ID: Codice procedura (ID_VIP/ID_MATM):10844

Impianto per la produzione di energia elettrica da fonte eolica, costituito da 6 aerogeneratori della potenza complessiva di 37,2 MW, un sistema di accumulo da 25 MW e relative opere connesse in località "Rempillo" nel comune di Pitigliano (GR).

ALLEGATO alle OSSERVAZIONI all' IMPIANTO EOLICO denominato REMPILLO nel COMUNE di PITIGLIANO (GR). Comp

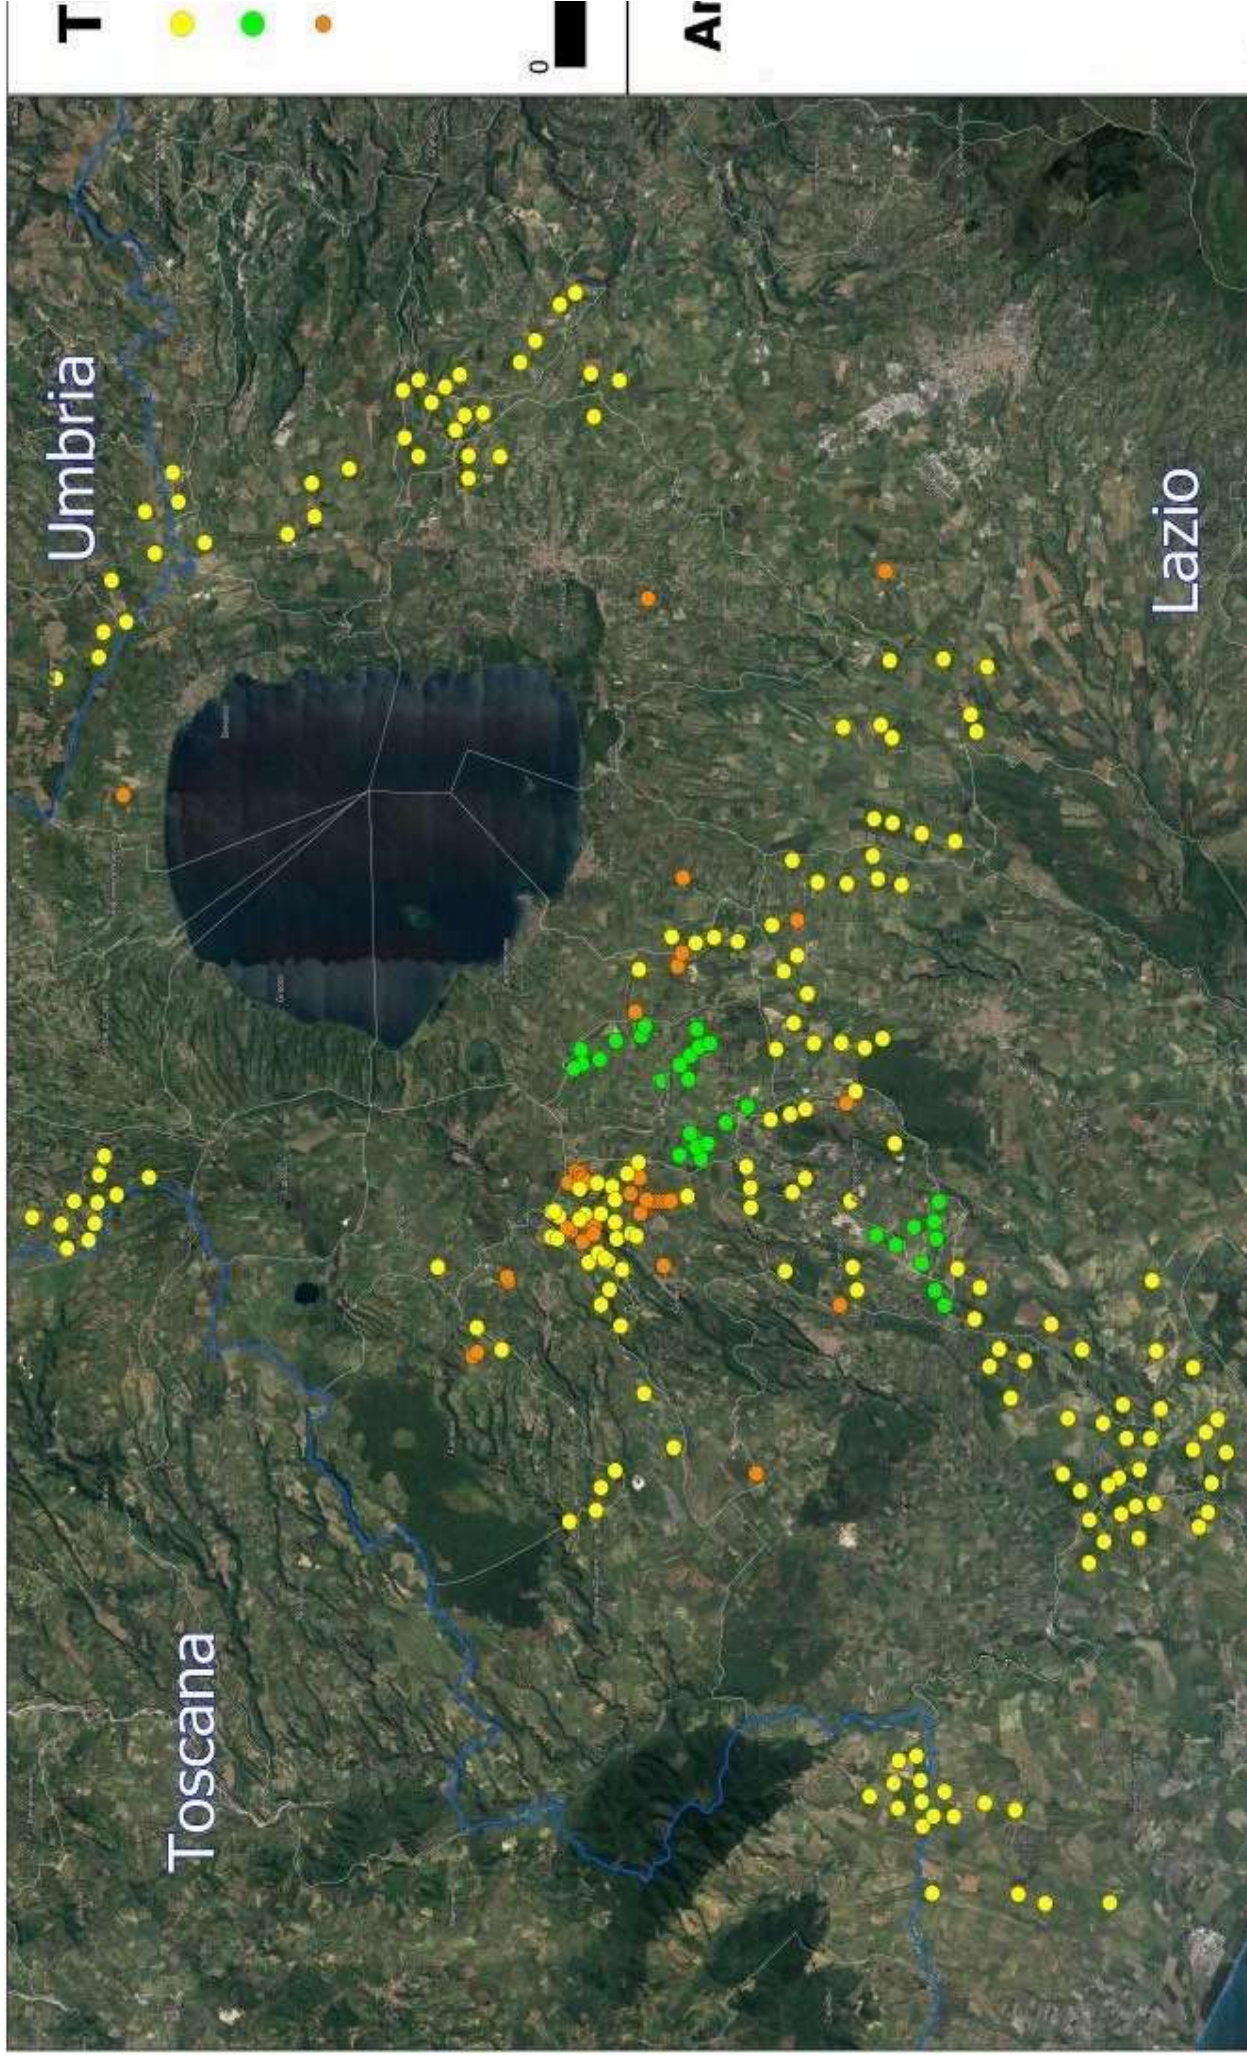
Inoltre, la zona in cui insisterebbe l’impianto eolico industriale Rempillo è compresa nelle fasce di rispetto di 3 km di diversi beni archeologici tutelati dalla parte II del Codice dei Beni Culturali (vedi Allegato, immagine n. 3). Inoltre le pale P04 e P05 ricadono all’interno di un’area archeologica che la Proponente vorrebbe cancellare per il semplice fatto che non è riportata nel documento regionale ma nel documento provinciale come meglio dettagliato nell’Osservazione n. 5. Alla luce di quanto documentato appare chiaro quindi che la collocazione dell’impianto non ha tenuto conto alcuno dei vincoli dell’area nella quale è stato progettato e l’inserimento dell’impianto eolico nel paesaggio e sul territorio non è corretto (Allegato IV delle Linee guida nazionali di cui al D.M dello Sviluppo economico del 10.09.2010).

- h) Le zone di interesse archeologico evidenziate nell'immagine n. 3 a cui si aggiungono anche l'importante abitato protostorico di Sorgenti della Nova e Ruderii del Castello altomedioevale che si trovano a circa 4 km dalle aree in cui è stato progettato l'impianto eolico industriale. Poco più lontano i resti del castello medioevale “Morroneccio”. Nell'area vasta le preziose necropoli eneolitiche (Poggi Alti) ed etrusche di Pitigliano, Sovana e Sorano.

Analisi di Intervisibilità Cumulativa delle Pali

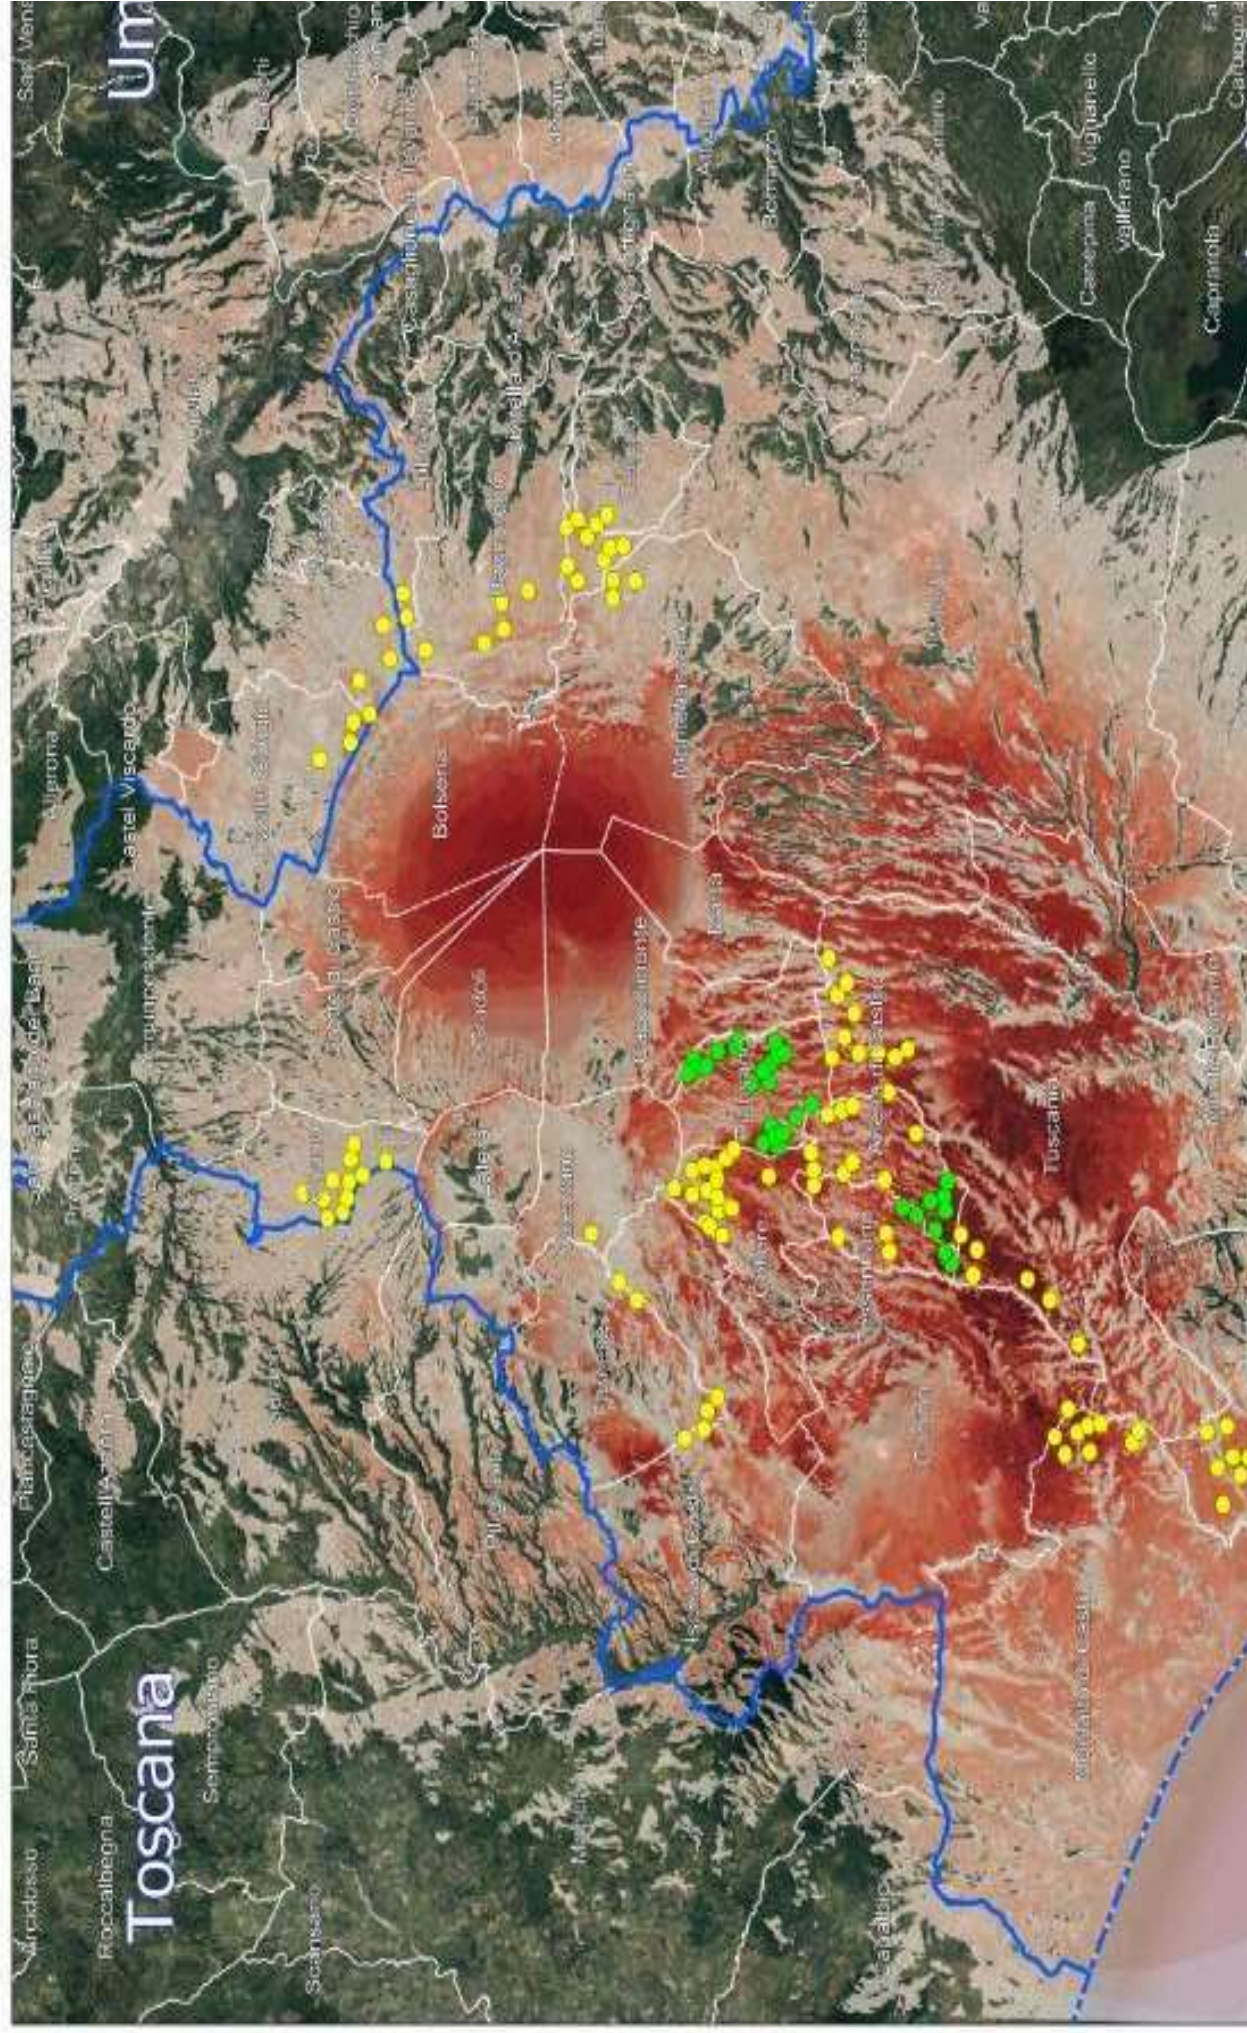
Quindi anche la Regione come Ente deputato dalla normativa nazionale a legiferare sulle aree idonee e non idonee si è espressa riguardo al fatto che abbia assolto ai doveri e alle quote stabilite dal PNIEC e in ambito regionale la provincia di Viterbo è stata quella con il più alto tasso di impianti FER tra tutte e quindi ormai satura ed il cumulo degli impianti FER installati, autorizzati e in progetto rappresenta una **elevata criticità per la sostenibilità ambientale di ulteriori eventuali iniziative**. L'impianto eolico " Rempillo" pur essendo "esterno al confine provinciale e regionale ma nelle sue immediate vicinanze (a soli 100 metri i primi due aerogeneratori) oltre ad impattare sul territorio e sulle economie di tre Comuni del Lazio (Farnese, Valentano e Latera) si trova nelle fasce di rispetto dei Beni di notevole interesse pubblico come si è evidenziate nelle Osservazioni nn. 1 e 2 e crea anche degli impatti negativi anche sui beni naturalistici come verrà dettagliato nell'Osservazione n. 4. Inoltre andrebbe a sommarsi al già enorme cumulo di impianti eolici e fotovoltaici e geotermici che già creano una elevata criticità ambientale nella provincia di Viterbo e interferiscono anche con il territorio toscano come si può vedere dalle immagini nn. 4 e 5 dell'Allegato n. 1.
